у. Марс 16

СОГЛАСОВАНО  
Замначальника управления по архитектуре и строительству  
администрации Октябрьского района г. Минска  
05.05.2022  
г. Минск  
КЛА Цернишев

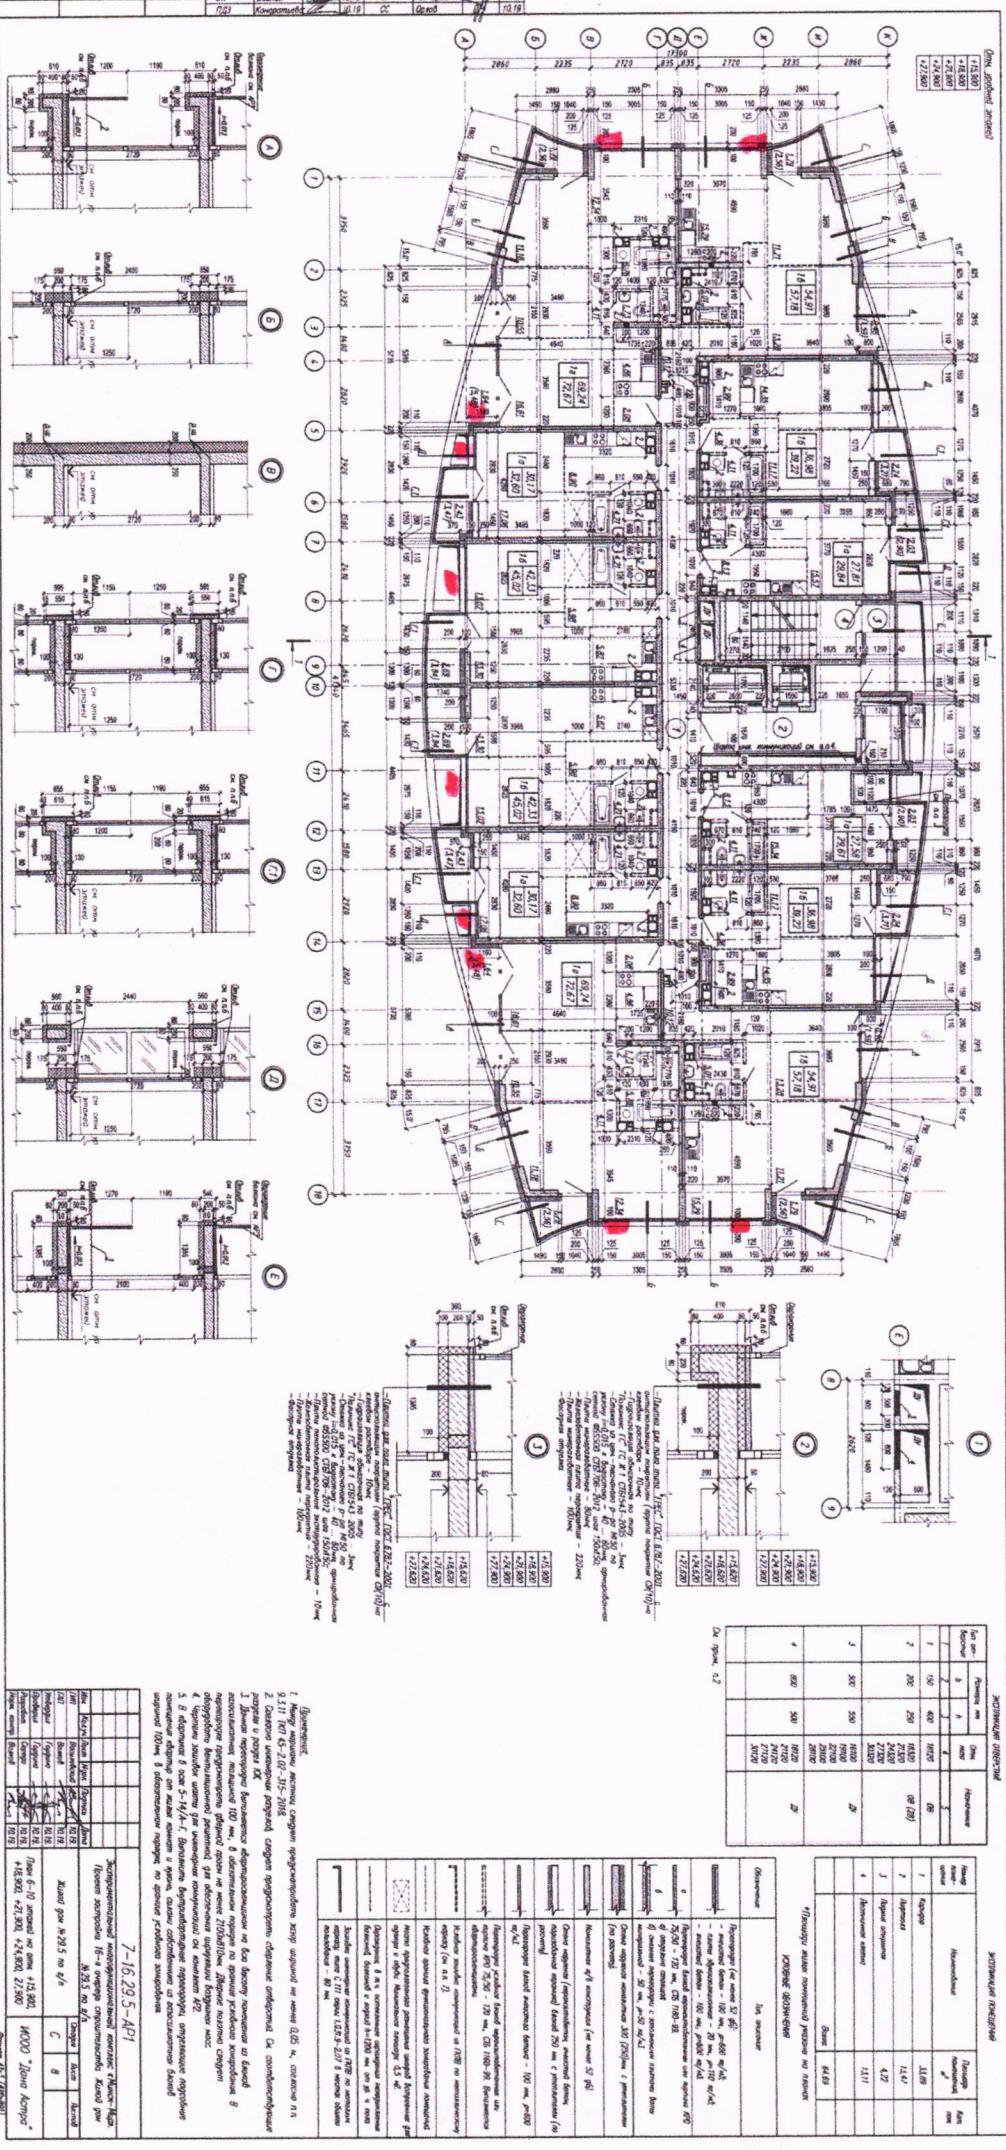
**Водоотведение конденсата внешнего блока кондиционера выполнять через систему канализации квартиры. Установка декоративного короба ( экрана ) для наружного блока кондиционера должна соответствовать цвету фасада здания. Установка спутниковых антенн предусмотрена на кровле.**
